**Zamawiający:****Gmina Leżajsk**

**ODPOWIEDZI NA ZAPYTANIA WYKONAWCÓW DOTYCZĄCE TREŚCI SWZ (nr 1)  
ZMIANA TREŚCI SWZ (nr 1)**

*Dot. postępowania o udzielenie zamówienia na zadanie pn. „Modernizacja kompleksów sportowych „Moje boisko – Orlik 2012” wraz z budową sprawnościowego placu zabaw w Brzozie Królewskiej oraz budową skateparku i pumtracku w Wierzawicach”*

Rysunek 1 zdjęcie poglądowe

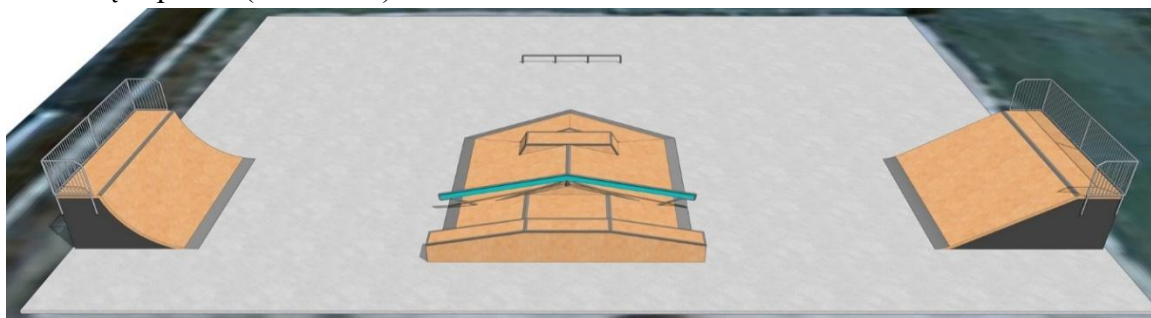
Mając na uwadze powyższe, przedstawiamy przykładową propozycję zestawu urządzeń, który może stanowić punkt wyjścia do optymalizacji układu funkcjonalnego skateparku:

- Quarter Pipe – 345x488x180,
- Bank Ramp – 470x488x180,

- Funbox z grindboxem 3/3+ poręcz 2/2+ grindbox 1+ piramida (760x894x50/60/90),
- Poręcz prosta (400x5x35).

Powyższe zestawienie zapewnia właściwe proporcje pomiędzy elementami, umożliwia budowanie płynnych linii przejazdu oraz dostosowanie obiektu do różnych poziomów zaawansowania użytkowników. Technologia urządzeń oparta jest o konstrukcję wykonaną z profili stalowych ocynkowanych oraz elementów jezdnych wykonanych z płyt typu Skatelite/Rampline, co w pełni może konkurować z urządzeniami betonowymi.

Jednocześnie, mając na uwadze konieczność zachowania uczciwej konkurencji, zasadne jest dopuszczenie przez Zamawiającego tolerancji wymiarów urządzeń na poziomie  $\pm 6\%$ , co pozwoli na udział różnych producentów przy jednoczesnym zachowaniu założeń funkcjonalnych i jakościowych obiektu.

Czy Zamawiający dopuści zmianę przyjętej w PFU technologii na urządzenia oparte o konstrukcję stalową oraz układu funkcjonalnego skateparku poprzez zastosowanie rozwiązań projektowanych indywidualnie (w tym urządzeń o parametrach zbliżonych do wskazanych powyżej, z tolerancją wymiarową  $\pm 6\%$ ), zapewniających płynność przejazdów, właściwe proporcje elementów oraz zgodność z aktualnymi standardami projektowania skateparków, przy jednoczesnym zachowaniu zgodności z normą PN-EN 14974?

Zamawiający nie dopuszcza zmiany technologii. Podane wymiary są wymiarami poglądowymi należy przyjąć tolerancję  $\pm 10\%$ .

Wszystkie dostarczane i montowane urządzenia muszą spełniać wymogi bezpieczeństwa zgodnie z normą PN-EN 14974 lub równoważną.
